Commune de
CHÂTEL-SAINT-GERMAIN

PLAN LOCAL D'URBANISME

NOTICE DE PRÉSENTATION Modification simplifiée N°1

NOTICE DE PRESENTATION Modification simplifiée N°2

PLU modifié : extrait de l'OAP n°2 "Pomecourt - Moulin Neuf"

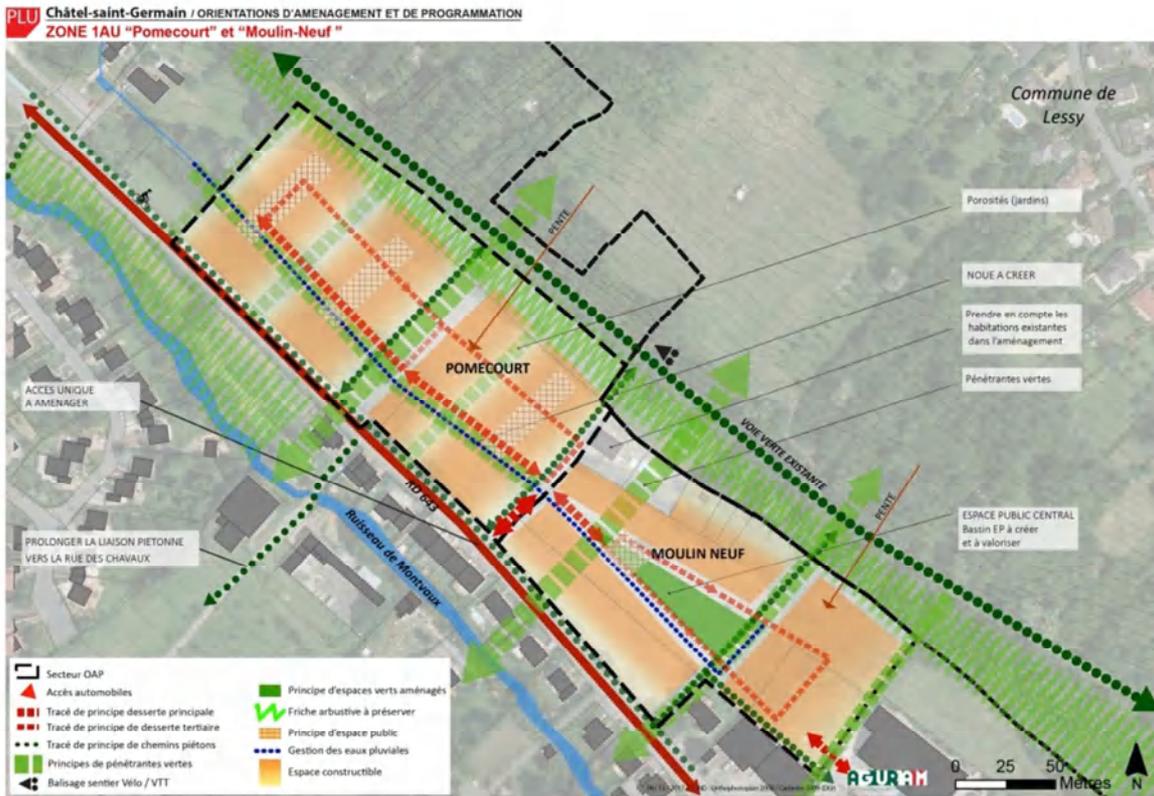
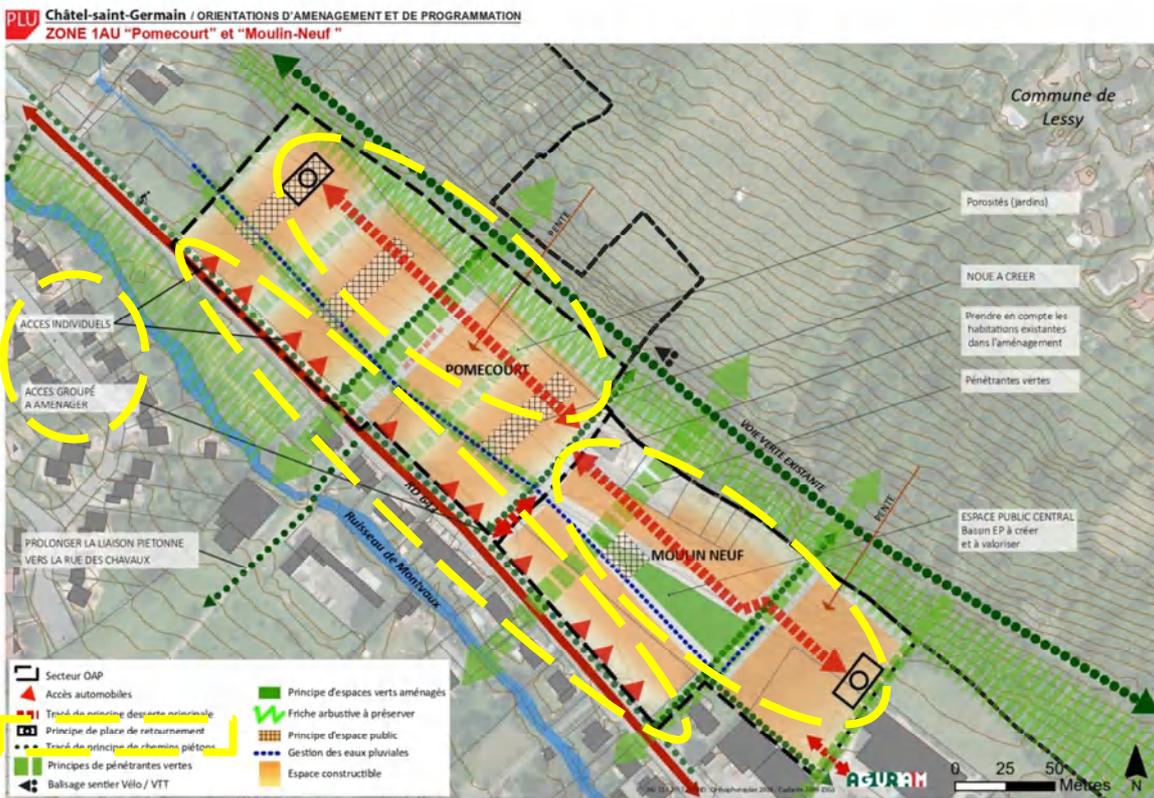
Il est donc proposé que l'OAP n°2 soit modifiée (schéma et texte) afin de permettre les accès individuels sur la R.D.643 (route de Briey) pour les terrains situés au bord de la route départementale. De plus, il est proposé que la desserte interne de la zone soit modifiée, à savoir que chaque secteur situé de part et d'autre de l'axe central soit desservi par une voie principale, aménagée dans sa partie terminale pour permettre aux véhicules de faire demi-tour. Cette place de retournement pourra coïncider avec l'aménagement d'un espace public. De plus, il est proposé que les principes d'accès et de réaménagement de la route de Briey soient inscrits dans le texte de l'OAP n°2.

- Modification du schéma de l'OAP n°2

PLU modifié : extrait du règlement graphique au 1/2000^e (02/Le village)

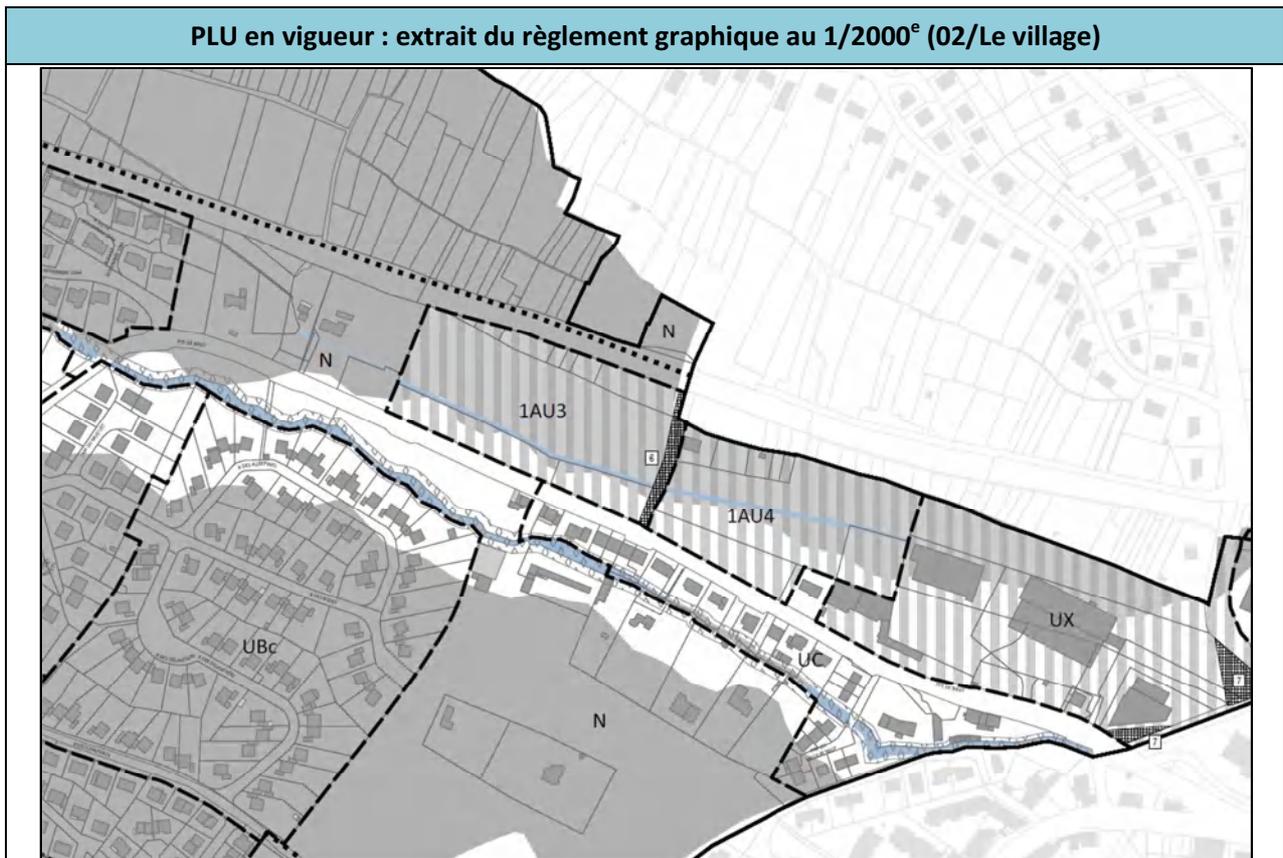
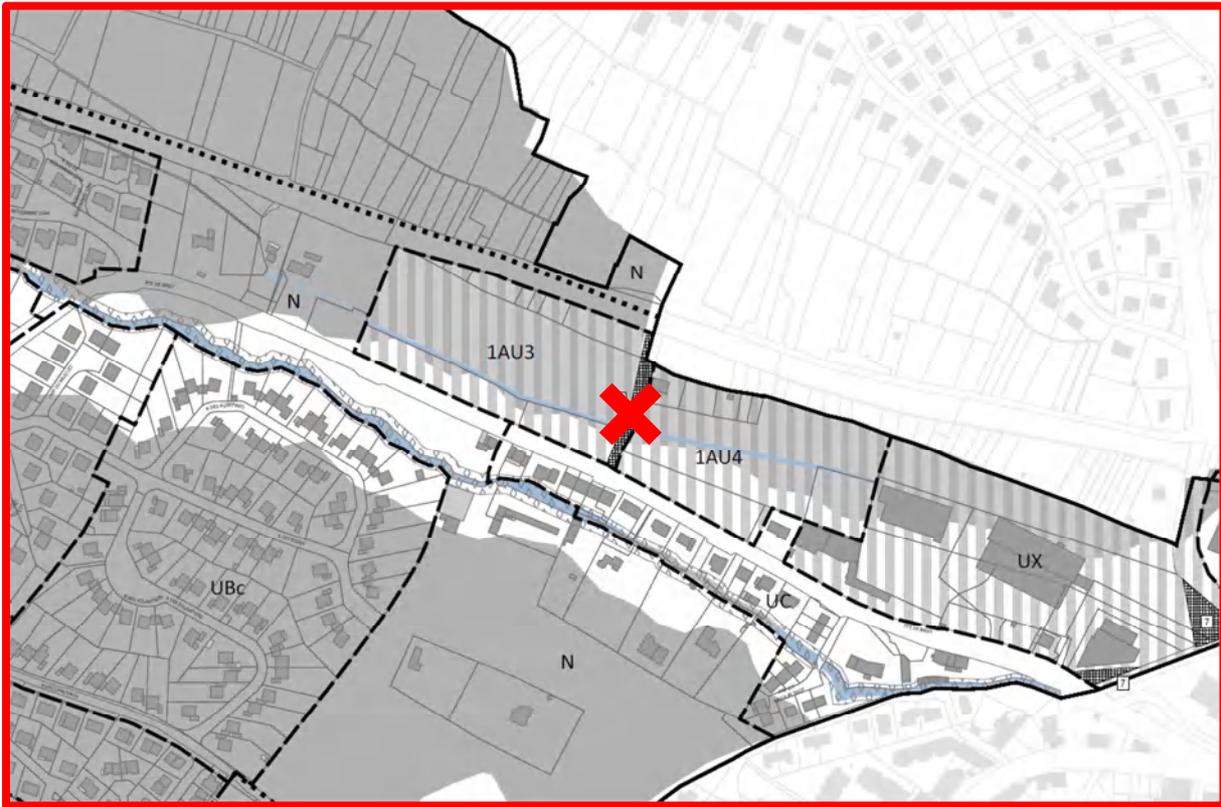
La modification simplifiée du PLU a pour objectif de supprimer l'emplacement réservé n°6.

La commune de Châtel-Saint-Germain et Metz Métropole ont donc décidé que cet emplacement réservé n'était plus nécessaire ; il est donc proposé de le supprimer.

PLU en vigueur : extrait du règlement graphique au 1/2000 ^e (02/Le village)	PLU modifié : extrait du règlement graphique au 1/2000 ^e (02/Le village)

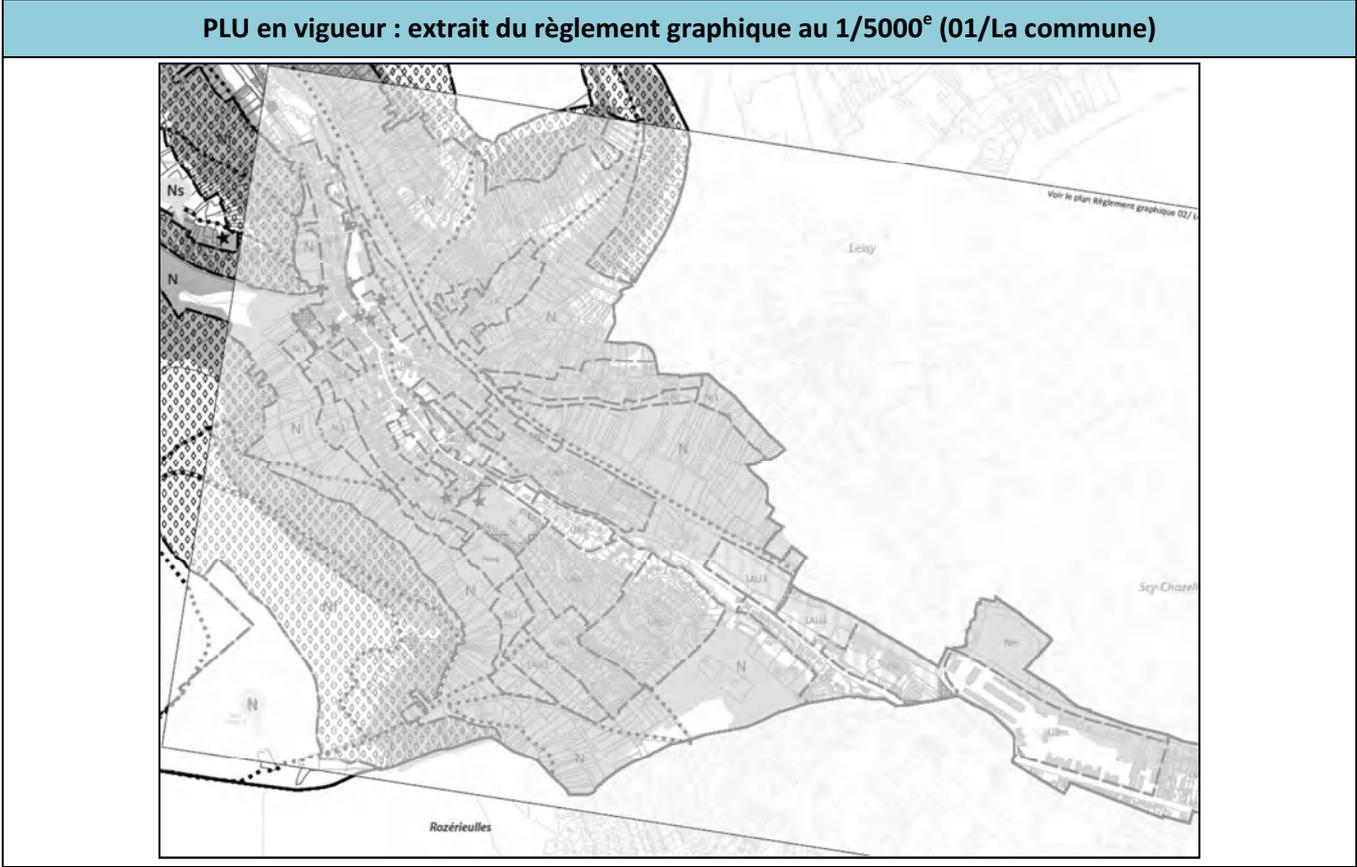
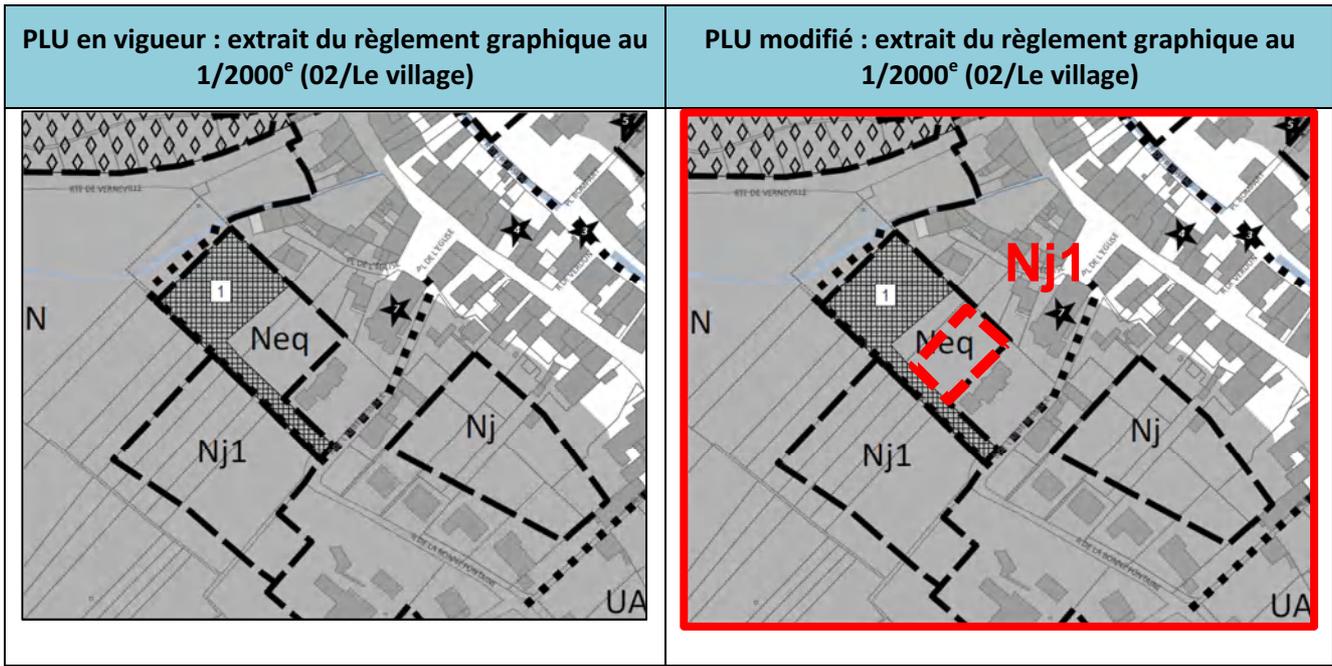
La modification simplifiée du PLU a pour objectif de corriger des erreurs matérielles sur deux jardins, l'un classé en zone N et l'autre en secteur Neq, en les reclassant en secteurs Nj et Nj1.

Deux erreurs ont été identifiées dans le PLU en vigueur : il s'agit de deux secteurs correspondant aux jardins de deux habitations existantes, et qui n'ont pas été classés en Nj ou Nj1.

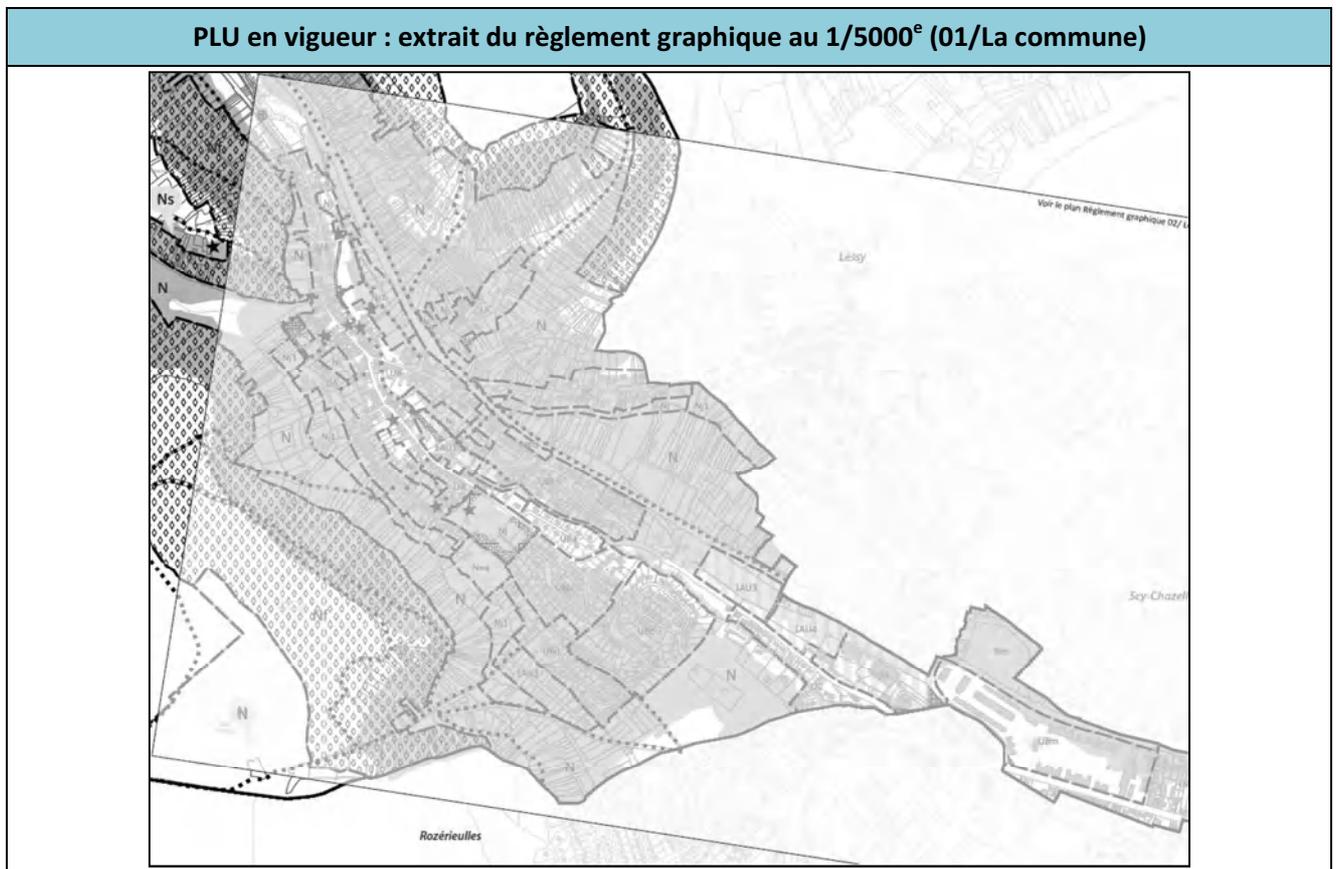
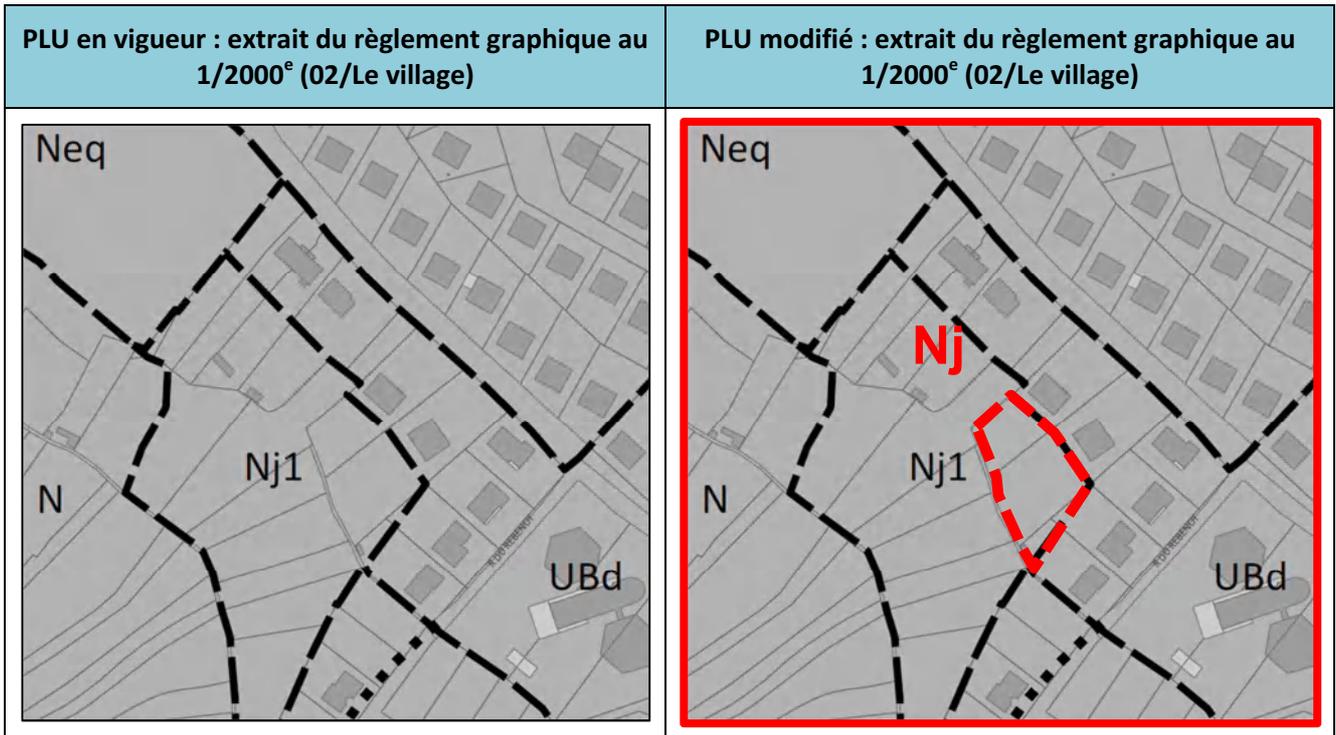
La commune de Châtel-Saint-Germain et Metz Métropole souhaitent reclasser en secteur Nj (autorisant les piscines) quelques fonds de terrains actuellement classés en secteur Nj1. Il s'agit de jardins situés à l'arrière d'habitations existantes, rue des Chauvaux et rue du Rebenot. Les terrains concernés sont donc partiellement classés en zone UBd (côté rue).

Pour les terrains situés rue des Chauvaux, le classement en secteur Nj rendra possible la construction de piscines sur ces jardins, ce qui n'est actuellement pas possible en Nj1 (arrière des parcelles), ni en zone UBd (avant des parcelles) car la limite de la zone urbaine est trop proche des habitations pour permettre une nouvelle construction (type piscine).

Pour les terrains situés rue du Rebenot, le classement en secteur Nj permettra d'harmoniser les possibilités de construire sur les fonds de jardins ; en effet, il s'agit de petits délaissés en secteur Nj1 alors que le reste des terrains est classé en zone UBd.

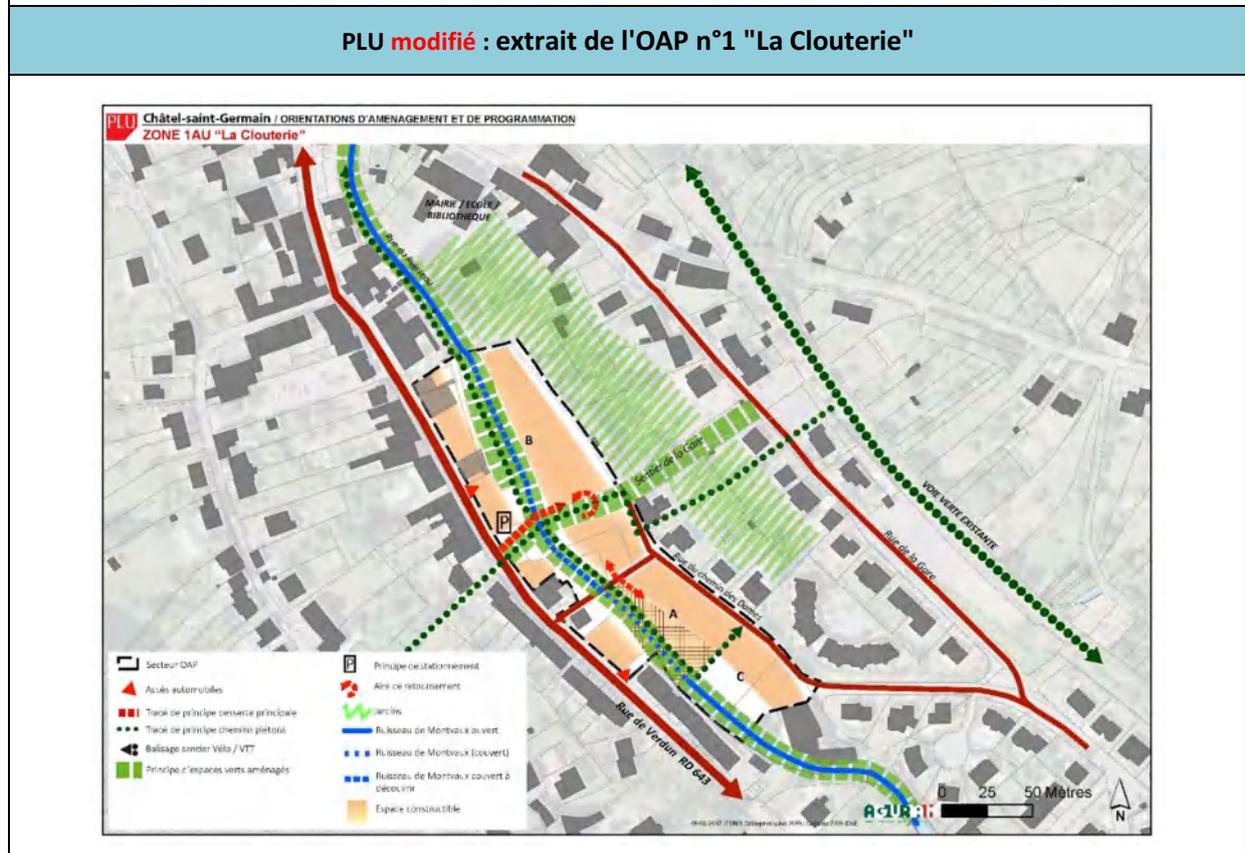
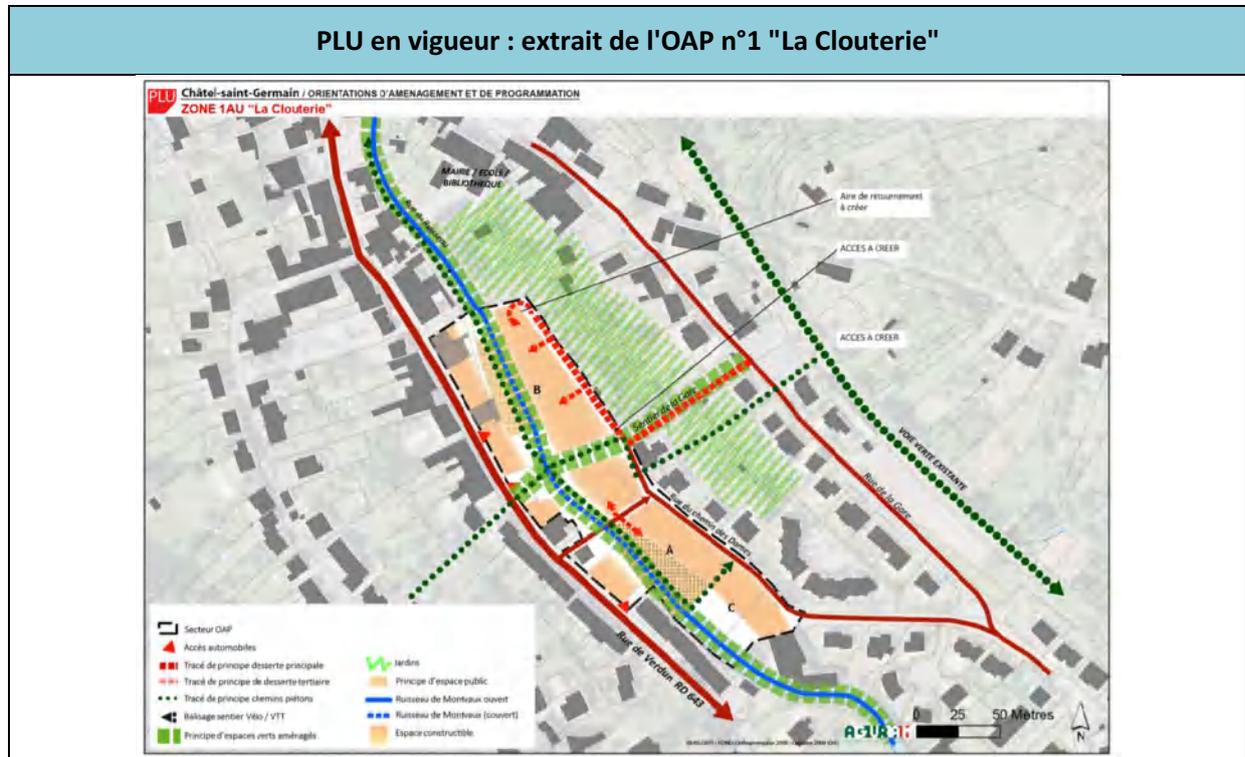
Il est ainsi proposé de modifier l'OAP n°1 : l'accès au secteur B à aménager s'effectuera depuis la rue de Verdun, et non plus par la rue de la Gare (accès et voie supprimés). Il s'agira d'un accès unique au secteur B, et la voie de desserte sera aménagée à son extrémité par une aire de retournement, suffisamment dimensionnée pour assurer de bonnes conditions de desserte et de circulation sur la zone. Cette voie de desserte principale sera située au centre de la zone, afin de desservir des terrains de chaque côté, sur le secteur B.

De plus, le schéma de l'OAP n°1 est modifié pour intégrer le nouveau sens de circulation sur la voirie existante entre les secteurs B et A (section du chemin des Dames). Afin d'améliorer l'accessibilité sur le secteur, les véhicules empruntent désormais cette voie depuis le chemin des Dames vers la rue de Verdun.

Une autre évolution dans l'OAP concerne une meilleure prise en compte et mise en valeur du ruisseau de Montvaux. En effet, l'OAP n°1 est modifiée pour identifier une partie de la section couverte du ruisseau qui devra faire l'objet de travaux de découverte, de renaturation et de mise en valeur, dans le cadre de l'aménagement du secteur B.
